Informe en versión final: LM-PI-AT-121-2017

## EVALUACIÓN DE PARÁMETROS Y METODOLOGÍA UTILIZADA EN LOS DISEÑOS DE PAVIMENTOS REALIZADOS BAJO EL MARCO DE LA LICITACIÓN PÚBLICA 2014LN-000018-0CV00

Unidad de Auditoría Técnica  
LanammeUCR

Figura 10. Descripción de principales deterioros Informe ITP-206-17 (Sobrecapa RN4 SC 20721). Fuente ITP, 2017

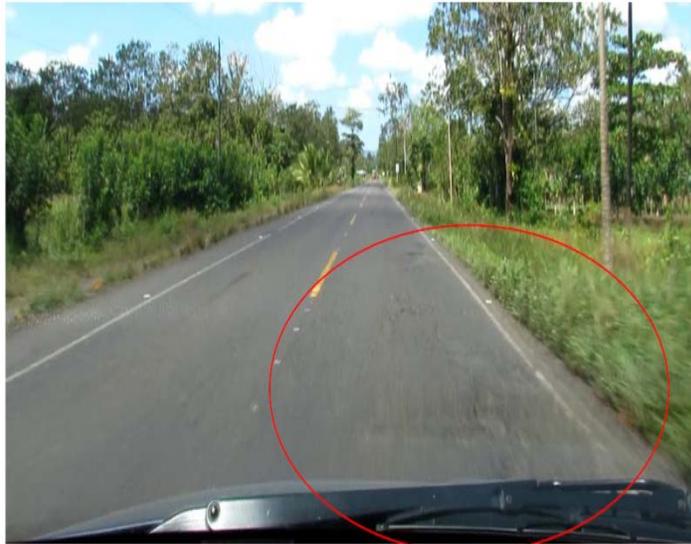
*"Con respecto al estado actual de la superficie de ruedo (capa asfáltica), se observó un leve a severo deterioro del pavimento desde el punto de vista estructural y funcional, respectivamente. Desde el punto de vista estructural, fue posible identificar algunas zonas aisladas con niveles de agrietamiento por fatiga con una severidad baja posiblemente producto de la pérdida de durabilidad que ha sufrido la capa asfáltica durante los años combinado con las repeticiones de carga que gobiernan dichas secciones de control. Es importante destacar que dichos agrietamientos no representan un defecto consistente en todo el tramo evaluado y únicamente fue detectado en zonas muy puntuales por lo que también podría asociarse a un problema de infiltración de aguas de escorrentía en las capas granulares y su posterior pérdida de capacidad de soporte en zonas puntuales. A pesar de esto, se pudo evidenciar que en general, el tramo evaluado se encuentra en condiciones estructurales aceptables. En contraste, se identificó una gran cantidad de bacheos en regular estado que han producido una pérdida de regularidad superficial significativa del camino, así como una serie de depresiones aisladas, producto quizás de una pérdida de soporte de las capas granulares debido a la intrusión de aguas de escorrentía a través de grietas que inicialmente surgieron en la capa asfáltica. De igual forma, se evidenciaron agrietamientos longitudinales debidamente sellados, como parte de labores de preservación aplicadas sobre dicho tramo en años anteriores. Con base en los sondeos realizados, se pudo evidenciar que la estructura presenta una robustez o "cuerpo" suficiente para continuar brindando protección a la sub-rasante existente. Sin embargo, la capa asfáltica a nivel superficial presenta un nivel de deterioro funcional importante y por lo tanto, el perfilado parcial de dicha capa (5,0 cm) y la posterior colocación de una sobre-capa asfáltica representarían una estrategia adecuada para mantener la capacidad estructural del pavimento*

existente pero sobretodo, mejorar la regularidad superficial del camino, la cual actualmente, es deficiente. Las siguientes figuras muestran la evidencia."

Con el fin de homologar el requerimiento de la descripción de los principales tipos de deterioro del ítem M403 (1)A Diseño y rehabilitaciones de sobrecapas asfálticas, se recomienda a la Administración la implementación del Manual de Auscultación Visual de Pavimentos de Costa Rica (MAV-2014), como una metodología nacional homogénea y sistematizada de los criterios de auscultación para el diagnóstico imparcial, objetivo y técnicamente sustentado en la evaluación de los pavimentos de Costa Rica. De manera que su aplicación facilite la planificación y prevención de riesgos para la Administración, de la recuperación y conservación de la red vial nacional, mediante diseños suficientemente fundamentados en la condición visual de las rutas de la red vial nacional.

Figura 14. Análisis de espesores requeridos según número estructural requerido (Sobrecapa con geogrilla RN2 SC 60011 y 60002). Fuente ITP, 2017

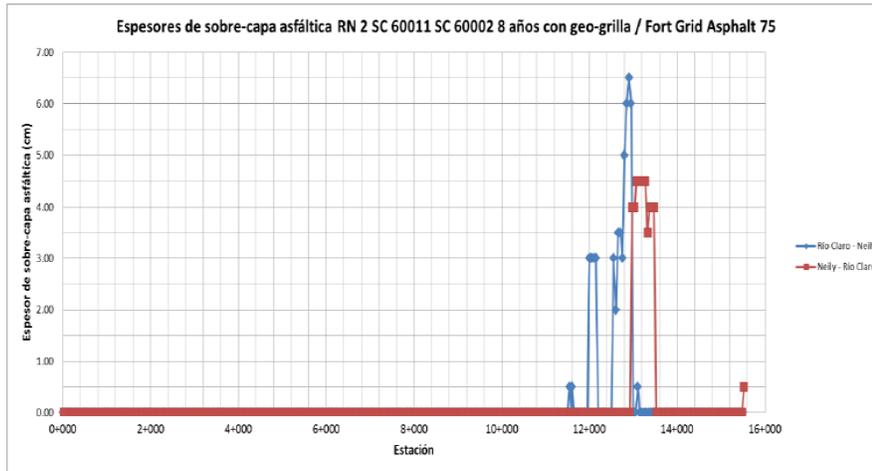
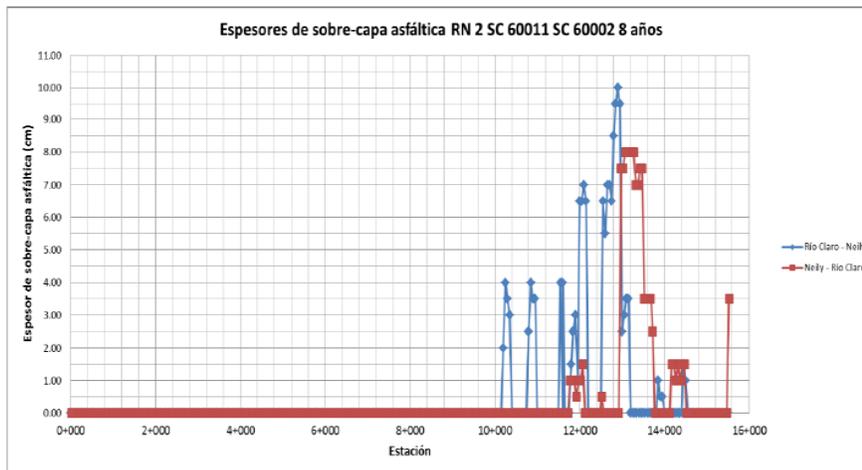
Por otra parte, en los diseños también se evidenciaron otros tipos de análisis donde a pesar de que se identificaron secciones con diferentes necesidades estructurales no consideraron el seccionamiento en tramos homogéneos en las estructuras de pavimentos propuestas en el diseño. Tal es el caso de los informes de diseño de las sobrecapas asfálticas de las rutas nacionales 2, 4 y 253. En estos informes se desarrolló un análisis técnico por número estructural completo, a partir del cual se determinaron los espesores de capa asfáltica necesarios como refuerzo estructural para cada uno de los estacionamientos evaluados. Sin embargo, pese a la realización de este análisis, solo se consideró la condición más crítica de diseño a lo largo de toda la sección de control. Por lo tanto, en estos diseños se seleccionó únicamente el espesor de sobrecapa asfáltica mayor según la demanda estructural de un único estacionamiento de la ruta para las propuestas de diseño a lo largo de toda la sección de control. Lo anterior aún cuando el análisis estructural determinó que en muchas de las secciones de la ruta no se necesitaba algún tipo de refuerzo estructural.

Un ejemplo de la omisión del análisis por tramos homogéneos se muestra en la figuras de espesores de sobrecapa asfáltica para un periodo de diseño de 8 años en las secciones de control 60011 y 60002 de la Ruta Nacional 2, según el informe ITP-1155-16. Se puede observar en ambas figuras, que a partir del análisis estructural realizado sólo a 6 kilómetros de un total de 16 kilómetros de las secciones control 60011 y 60002, demandaban algún tipo de refuerzo estructural, tanto con la consideración de una geogrilla en el diseño, o sin ella. Sin embargo, la propuesta del diseñador a manera general solo contempló la colocación de un único espesor de sobrecapa asfáltica. Se determinó un espesor de 6 cm para la sobrecapa con geogrilla y 10 cm para la sobrecapa asfáltica sin el geotextil. Por lo tanto, se evidenció un sobrediseño de los tramos de las rutas anteriormente mencionadas que no requerían ningún tipo de refuerzo estructural.

Es importante mencionar que el hecho de que no se presenten tramos de la ruta con demanda de un refuerzo estructural del pavimento, no implica que no se le pueda dar un mantenimiento preventivo con la colocación de capas asfálticas que se ajusten al cumplimiento de espesores mínimos según la metodología de diseño y el tamaño máximo nominal del agregado.

**Figura 21.** Extracción del software FAA Backcalculation, Informe ITP-1075-16, sobrecapa Ruta Nacional 253, SC 51060. Fuente. Informe 1226-2016 de.

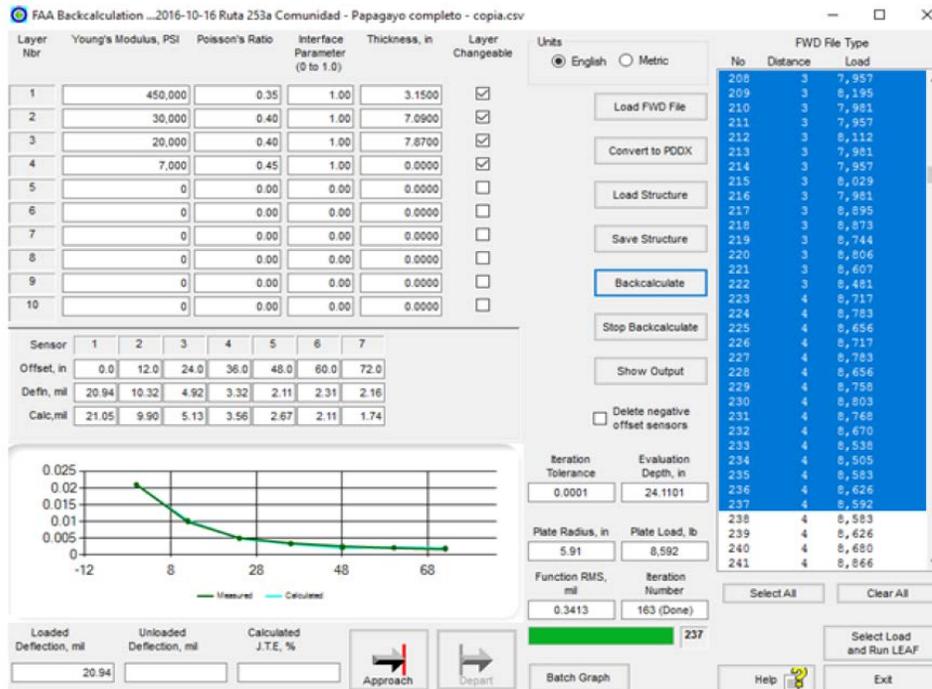
En la Figura 21 se muestra una captura proveniente del informe ITP-1075-16, en dicho informe se utiliza un software para el retrocálculo de módulos, con la utilización de 7 geófonos, sin embargo, sólo se muestran las capturas del mismo a baja resolución, y no se especifica con claridad los rangos utilizados para aceptar dichos resultados, así como tampoco se especifica si es error absoluto o porcentual.

Una inadecuada técnica en la estimación de módulos retrocalculados, ya sea por el tipo de método utilizado (algoritmo) o por umbrales de error que no estén bien definidos para aceptar dicho retrocálculo, podría provocar errores en los dimensionamientos de los espesores de las rehabilitaciones, ya que la capacidad remanente de la estructura está dada por la rigidez de cada una de las capas existentes, aumentando el riesgo de sobrediseño o subdiseño.

**Figura 20.** Extracción gráfico y párrafo del informe sobre comparación de deformadas.  
Fuente. Informe 01-507-2017 de LGC Ingeniería de pavimentos.

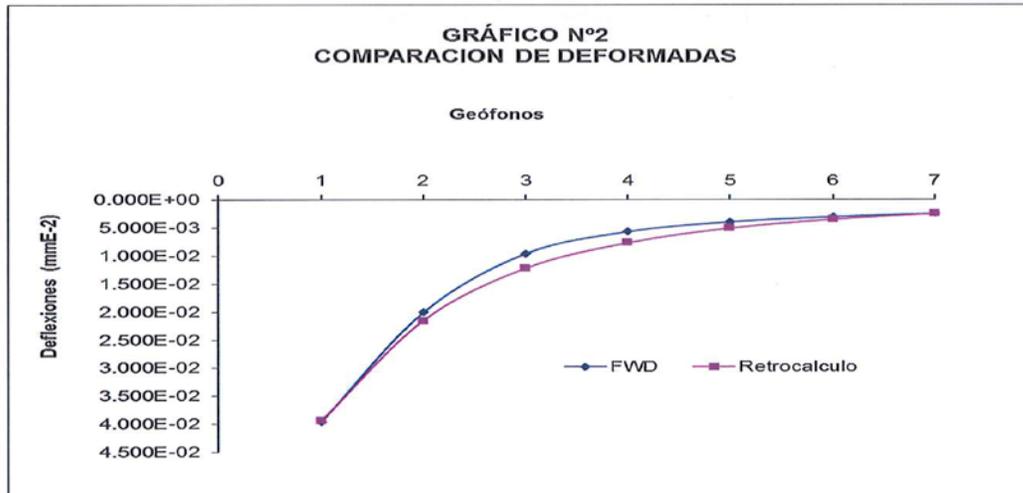
Se modifican las figuras 16, 17 y 20 del informe LM-PI-AT-121-2017 al no corresponder a la evaluación del informe 01-507-2017 y se sustituye por las tablas 6 y 7 y gráfico de dicho informe. A la vez se menciona que las tablas y el gráfico anteriormente mencionados del informe 01-507-2017 son los mismos contenidos en informe 1226-2016 el cual fue evaluado previamente al ser suministrado por ingeniería de proyecto, por lo cual no se modifica el contenido de la observación.

En el siguiente gráfico aparecen ambas deformadas, las cuales cumplen con la diferencia porcentual menor al 5%, respecto de la característica, para las lecturas de los geófonos D1 y D9

Figura 41. Procedimiento aprobación de diseños Licitación Pública 2014LN-000018-0CV00. Fuente: UAT-LanammeUCR.

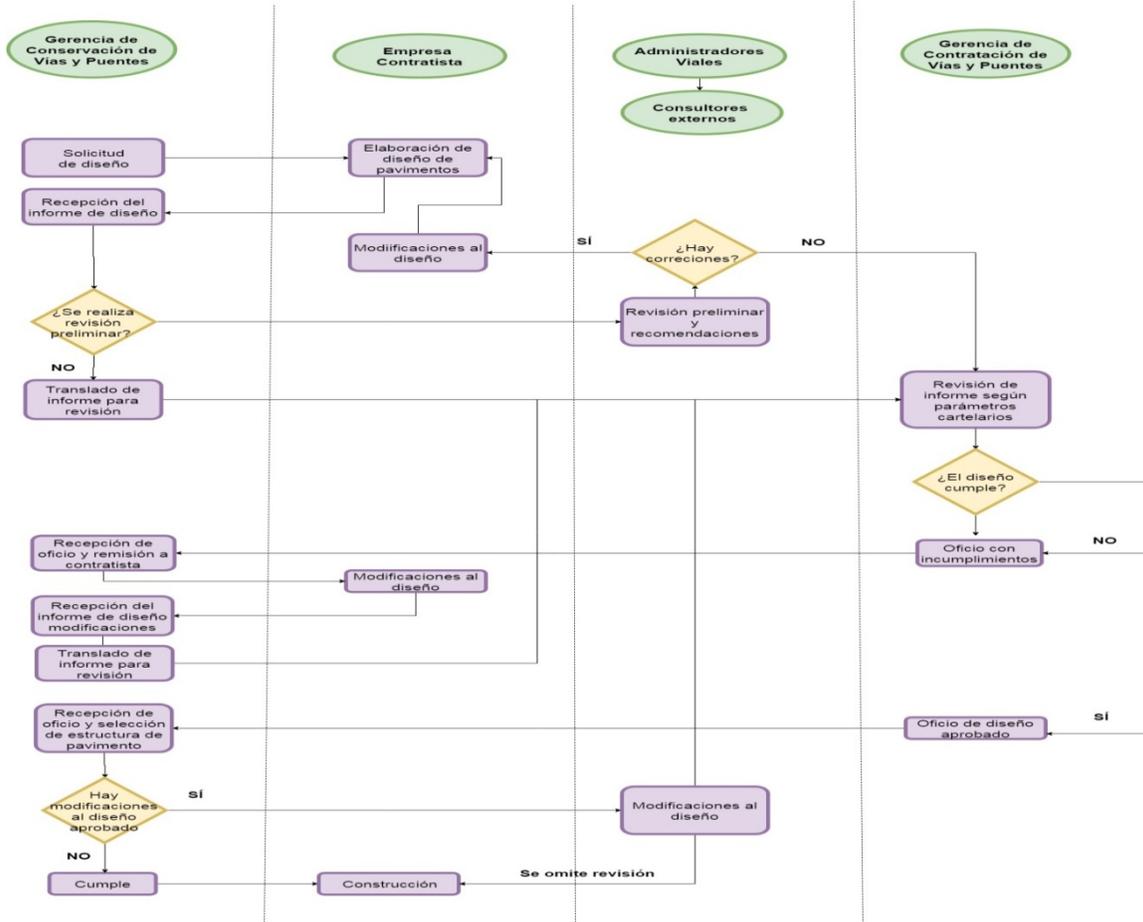
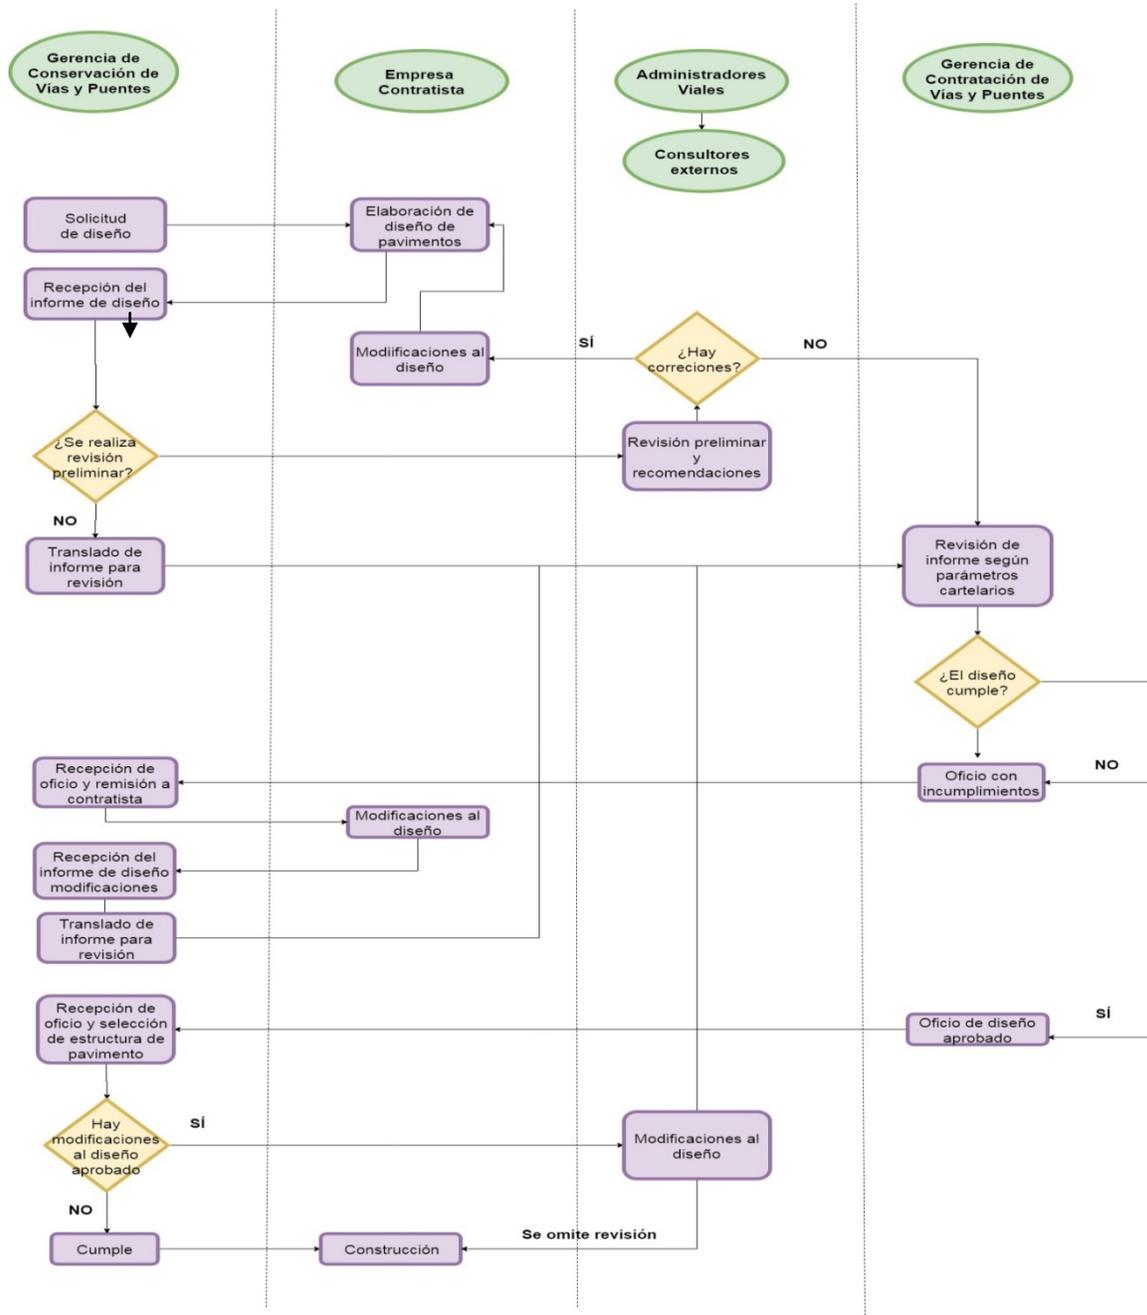
La Figura 41 evidencia un proceso tramitológico complejo que depende de la interacción de diferentes actores, por lo cual es claro aseverar que el diseño de una intervención para el mantenimiento de la red vial nacional requiere un proceso de planificación anticipado, de manera que los diseños sean aprobados cercanos a la fecha de ejecución.

Por lo indicado anteriormente, y lo delicado de las aseveraciones que realiza el equipo auditor, es preciso solicitar que se modifique la figura 42 en la página 81, ya que el lector fácilmente podría interpretar que el CONAVI contrata consultores externos para la revisión de diseños, lo cual sería erróneo, ya que como se indicó, se utiliza la Figura de Administrador Vial. También es necesarios que se elimine toda mención a un consultor externo diferente de la figura de Administrador Vial.

Por otra parte, el equipo auditor sí considera acertado la modificación de la Figura 42 del informe preliminar (Figura 41 del informe preliminar), en colocar la figura del Administrador Vial y el consultor externo al mismo nivel o grado de responsabilidad de las actividades en las que pueden incidir en el proceso de aprobación de diseño.. De manera que la figura 41 del informe final queda de la siguiente manera:
